ACTA DE JUNTA DE ACLARACIONES de la LICITACIÓN PÚBLICA NACIONAL No. 033, CONCURSO No. OPU-EST-LP-100-2023, DE LA OBRA: CONSTRUCCIÓN DE PUENTE BIMODAL, EN LA CIUDAD DE BADIRAGUATO, MUNICIPIO DE BADIRAGUATO, ESTADO DE SINALOA.

CONSTRUCCIÓN DE PUENTE BIMODAL

**NOTAS DE JUNTA ACLARATORIA DEL CONCURSO
OPPU-EST-LP-100-2023**

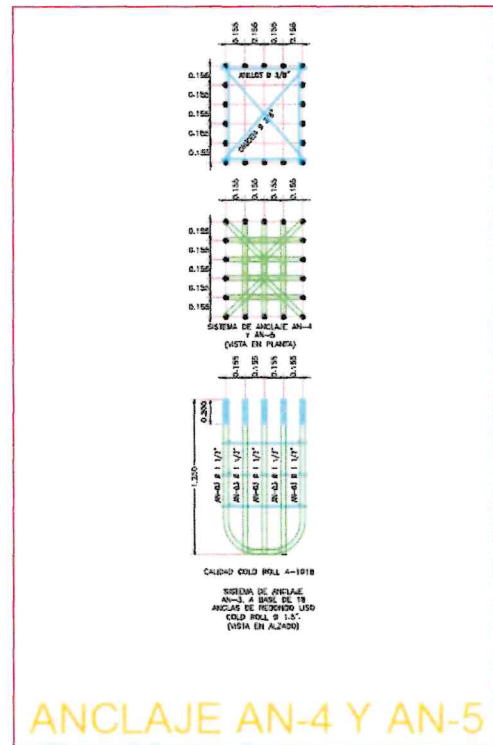
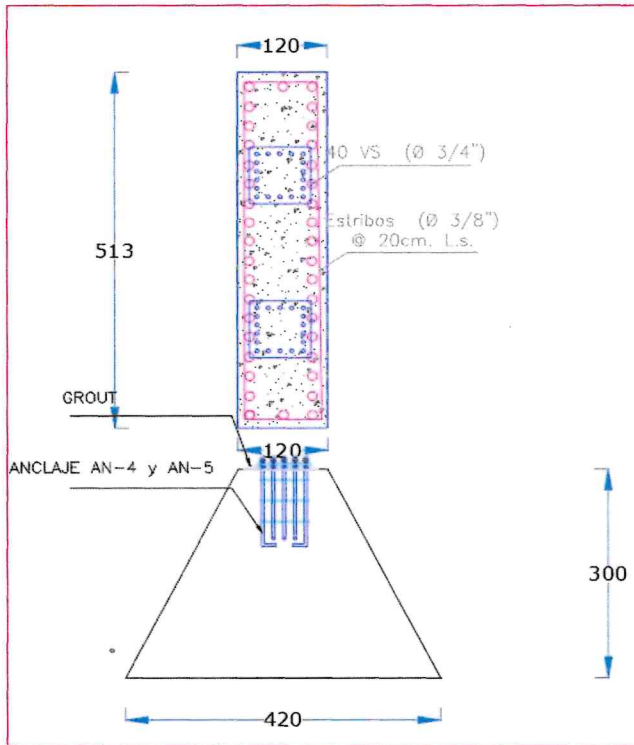
| 49 | DADO TRAPEZOIDAL DE CONCRETO ARMADO DE DOS SECCIONES ARMADO CON 40 VS DE 3/4" Y ESTRIBOS DE 3/8" A CADA 20 CM CONCRETO F'c=250 KG/CM2 INCLUYE CIMBRA, DESCIMBRA, HABILITADO Y COLOCACION DE ACERO, FABRICACIÓN Y COLADO DE CONCRETO, INCLUYE COLOCACIÓN DE ANCLAJE AN-4, AN-5 Y RELLENO CON MORTERO GROUT. | ml | 6.00 |

PAA LOS CONCEPTOS PRESENTADOS ANTEIORMENTE, SE REQUIEREN DETALLES DE ÉSTOS PARA DESARROLLAR LA PROPUESTA ECONÓMICA DE LA PRESENTE LICITACIÓN, YA QUE EN LOS PLANOS ENTREGADOS NO APARECEN.

EL ENUNCIADO "DOS SECCIONES" NO APLICA

RESPUESTA:

ANCLAJE AN-4 Y AN-5

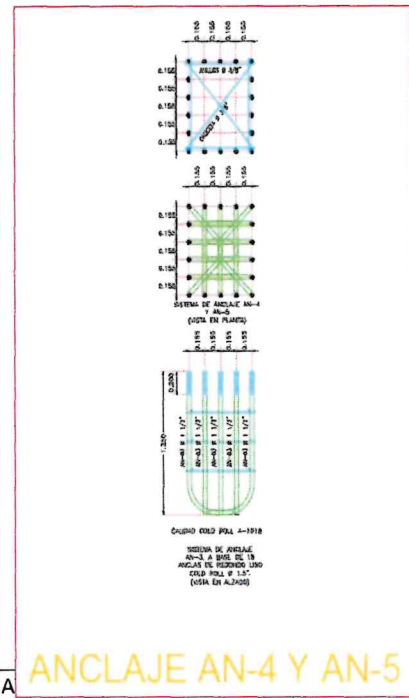
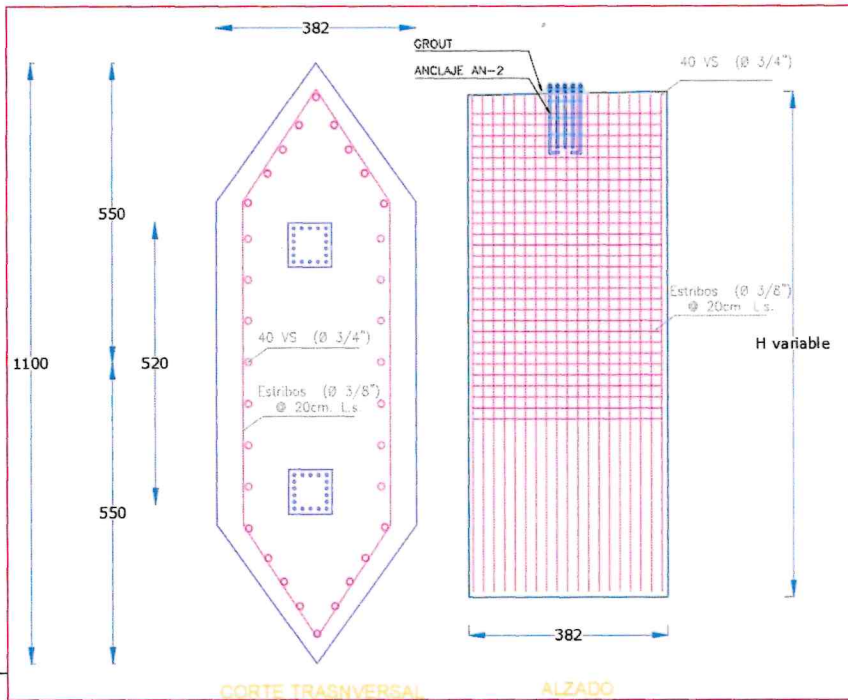
| 50 | DADO HEXAGONAL 11.00-3.82-2.53 DE CONCRETO ARMADO DE CUATRO SECCIONES ARMADO CON 40 VS DE 3/4" Y ESTRIBOS DE 3/8" A CADA 20 CM CONCRETO F'C= 250 KG/CM2 INCLUYE CIMBRA, DESCIMBRA, HABILITADO Y COLOCACION DE ACERO, FABRICACIÓN Y COLADO DE CONCRETO, INCLUYE COLOCACIÓN DE ANCLAJE AN-4, AN-5 Y RELLENO CON MORTERO GROUT. | ml | 29.64 |

**EL ENUNCIADO "CUATRO SECCIONES" NO APLICA
RESPUESTA:**

51

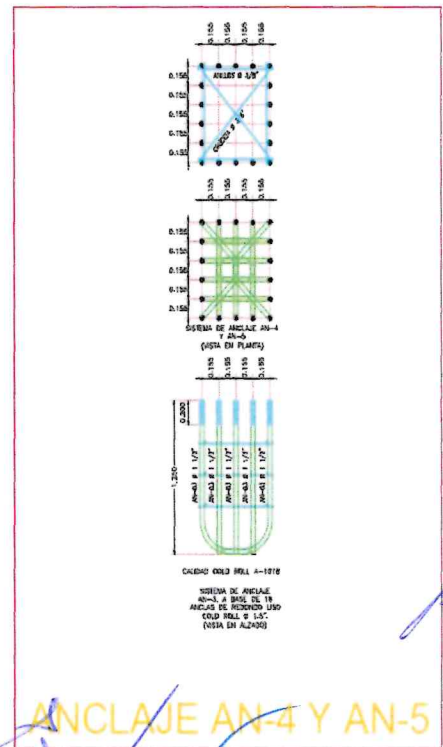
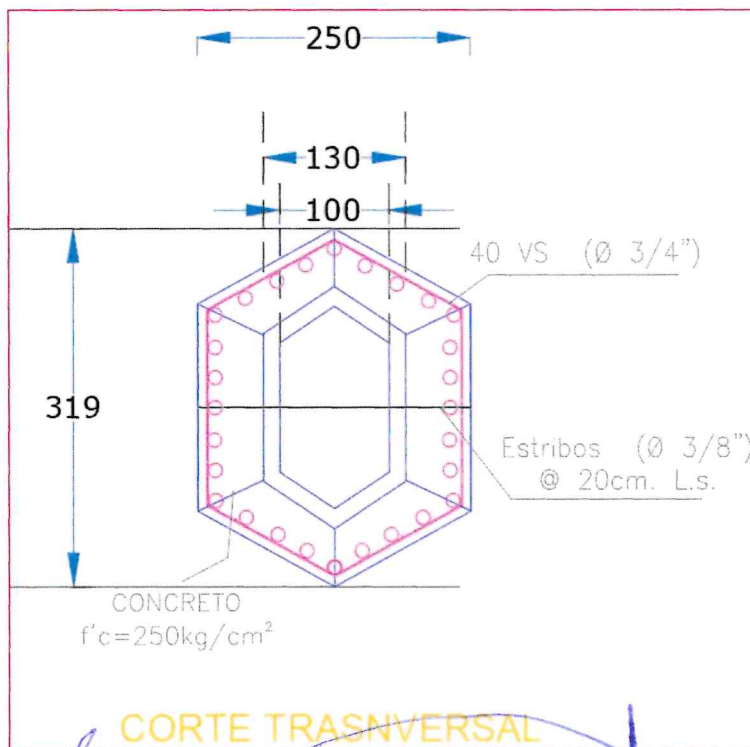
ARMADO CON 40 VS DE 3/4" Y ESTRIBOS DE 3/8" A CADA 20 CM CONCRETO F'C= 250 KG/CM2 INCLUYE CIMBRA, DESCIMBRA, HABILITADO Y COLOCACION DE ACERO, FABRICACIÓN Y COLADO DE CONCRETO, INCLUYE COLOCACIÓN DE ANCLAJE AN-4, AN-5 Y RELLENO CON MORTERO GROUT.

**EL ENUNCIADO "CUATRO SECCIONES" NO APLICA
RESPUESTA:**
